Service News

Alfa Giulia

2125 1 431 PB COMANDI ESTERNI CAMBIO MANUALE

Innesto marce difficoltoso o impossibile – Soluzione Assistenziale

Fig. 1

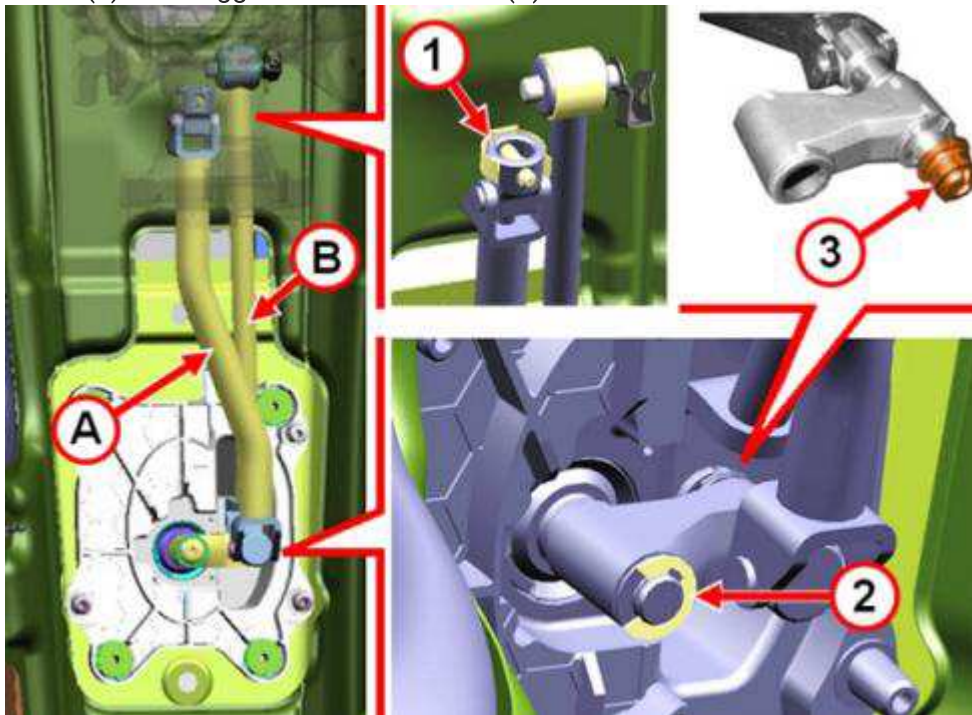
Possibile presenza di una o più delle seguenti anomalie sul tirante di comando selezione/innesto marce (A) e/o sul tirante di reazione (B):

- Perdita dell'omega clip (1)
- Perdita della molletta elastica (2)
- Rottura della boccia (3) di fissaggio albero di reazione (B)

In presenza di lamentata ed accertata anomalia sostituire il complessivo comando cambio e la molletta di bloccaggio (lato cambio) del tirante comando selezione/innesto marce come da Ciclo Operativo seguente.

Fig. 2

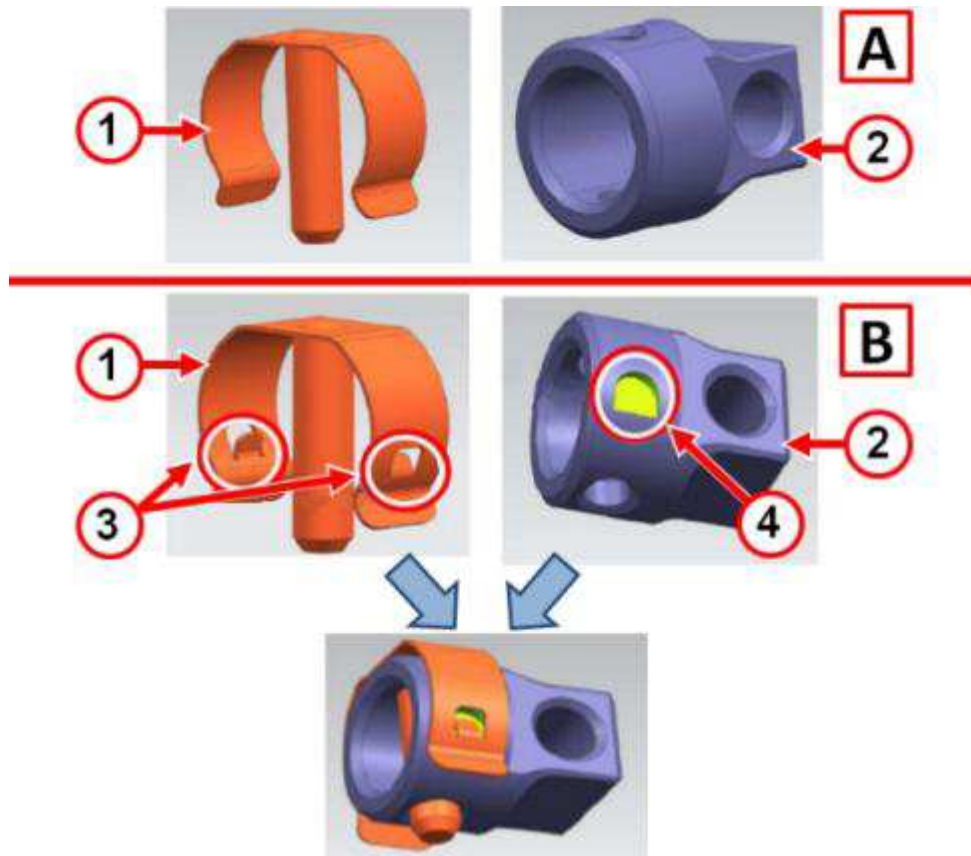
La versione post-modifica (B – Fig. 2) della molletta (1) e dell'estremità del tirante (2) si differenziano dalla versione ante-modifica (A) per la presenza di due denti (3) che si devono incastrare nelle corrispondenti due nuove fessure ricavate sull'albero (4).

Fig. 3

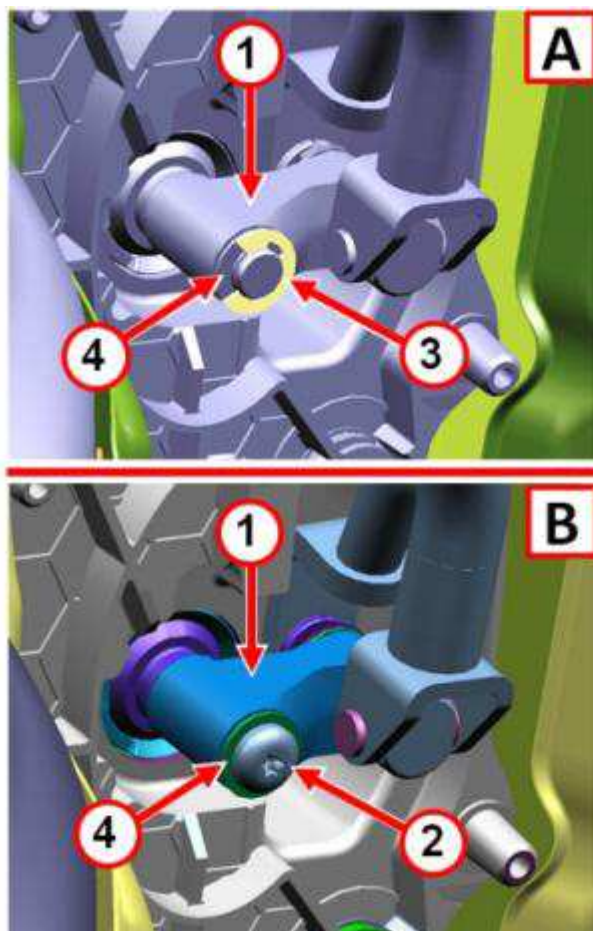
La nuova leva di articolazione dei due tiranti (1 – Fig. 3) deve essere fissata al supporto leva cambio tramite la vite (2) e non più tramite la molletta elastica (3).

La rondella in nylon (4 – Fig. 3), non viene modificata, nella configurazione post-modifica (B) deve essere presente sotto la testa della vite (2); nella configurazione ante-modifica (A) era presente sotto la molletta elastica (3).
